**Avis délibéré de la Mission régionale d'autorité environnementale
de Nouvelle-Aquitaine sur le projet de révision allégée n°1 du plan
local d'urbanisme (PLU) de la commune de Mios (Gironde)**

n°MRAe 2024ANA60

dossier PP-2024-15952

Porteur du Plan : commune de Mios

Evolution du zonage - avant et après la révision allégée

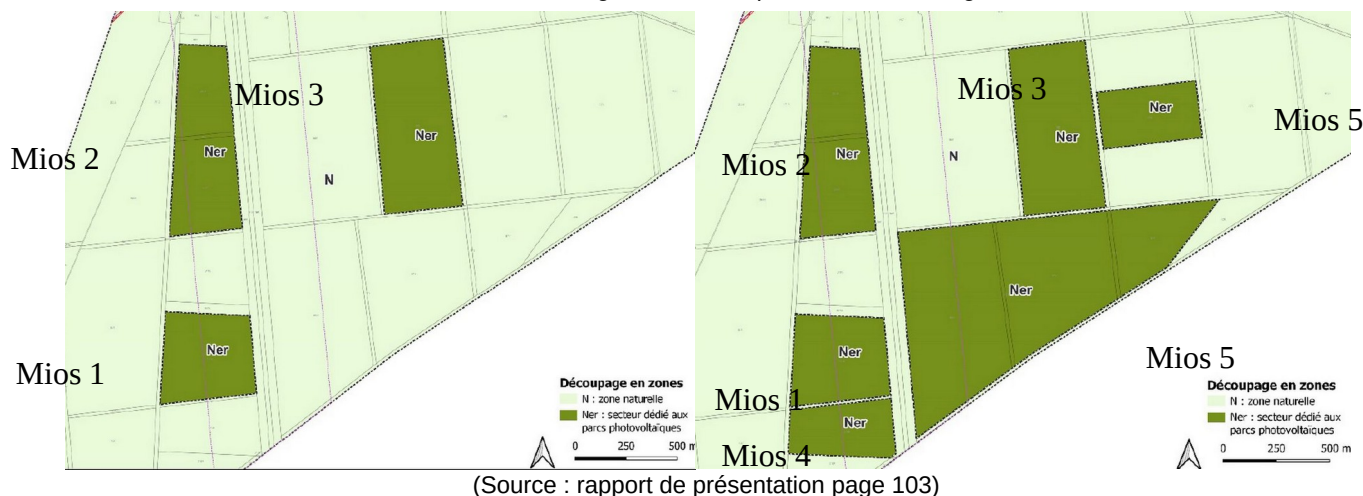
Des investigations réalisées en 2019, 2021 et 2023 ont permis d'identifier plusieurs zones humides sur la base des critères floristique et pédologique. La partie nord-ouest caractérisée notamment par une zone humide a été maintenue dans la zone naturelle N dans le règlement du PLU.

Le secteur Ner inclut 4,82 hectares de zones humides susceptibles selon le dossier de constituer un habitat favorable aux espèces des milieux semi-ouverts. Le dossier indique que ces zones humides feront l'objet d'investigations écologiques complémentaires dans une période plus favorable (printemps/été 2024) pour en préciser les fonctionnalités.

La MRAe recommande de justifier l'absence d'évitement des zones humides reclassée en secteur Ner alors que d'autres zones humides ont de leur côté été maintenues en zone naturelle N dans le cadre de la démarche d'évitement-réduction de l'évaluation environnementale. Les mesures de compensation ne doivent être envisagées qu'une fois justifiée l'impossibilité d'éviter ou de réduire les zones à enjeux identifiées.

*Synthèse des enjeux écologiques présents sur la zone d'étude
(Source : rapport de présentation page 182)*

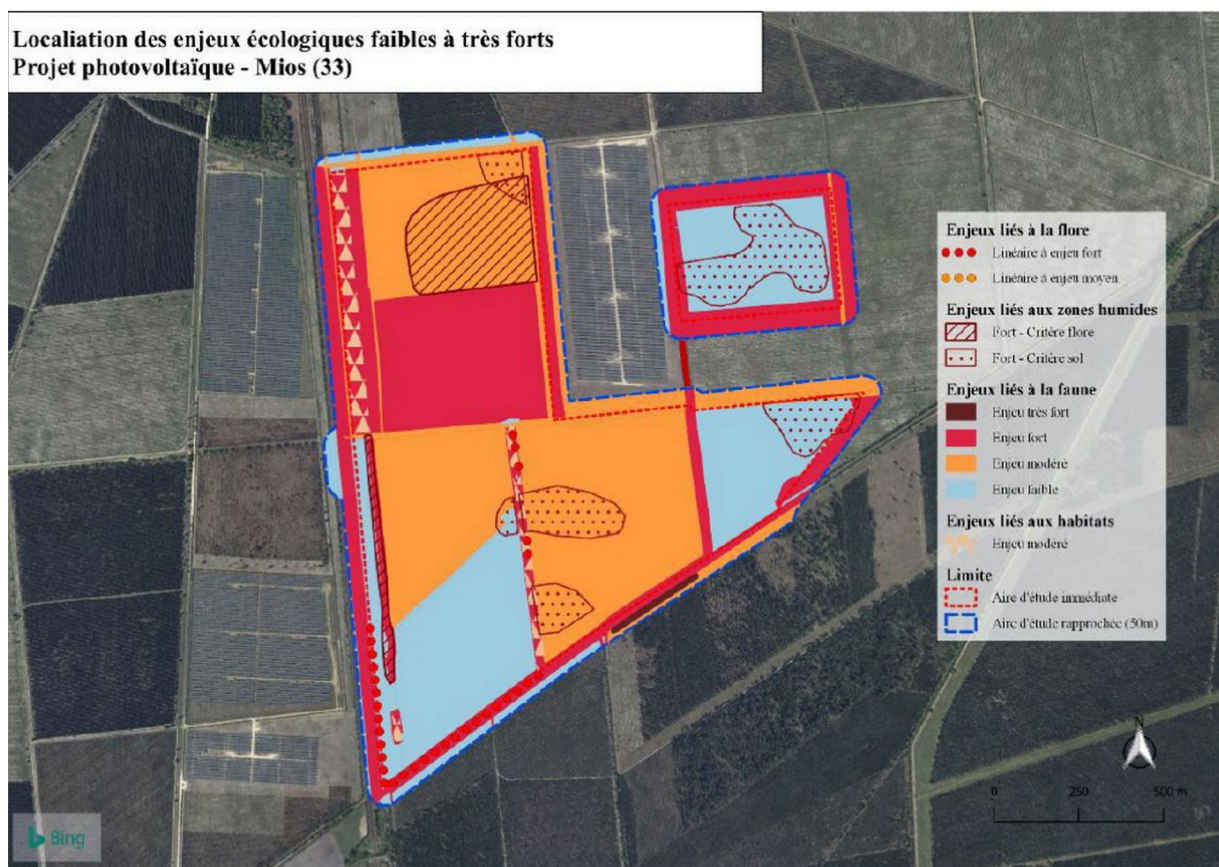
Le dossier identifie les impacts du projet sur les habitats boisés de résineux et semi-ouverts et présente les mesures d'évitement concernant notamment les fossés et les mares, les bosquets de feuillus acidiphile, les habitats landicoles et les pistes de pelouses siliceuses assurant un rôle de corridor écologique.

L'analyse des impacts des obligations légales de débroussaillage (OLD) notamment sur les stations de millepertuis fausse gentiane, d'Agrostis élégant et de Romulée à bulbe mériterait d'être étendue aux autres enjeux de manière à définir des dispositions spécifiques aux OLD. L'évitement des enjeux relatifs aux habitats naturels n'est pas traduit par une protection au titre du PLU.

La MRAe recommande d'inscrire réglementairement les dispositions de protection des enjeux identifiés y compris dans le périmètre des OLD, éventuellement à travers la création d'une orientation d'aménagement et de programmation (OAP).
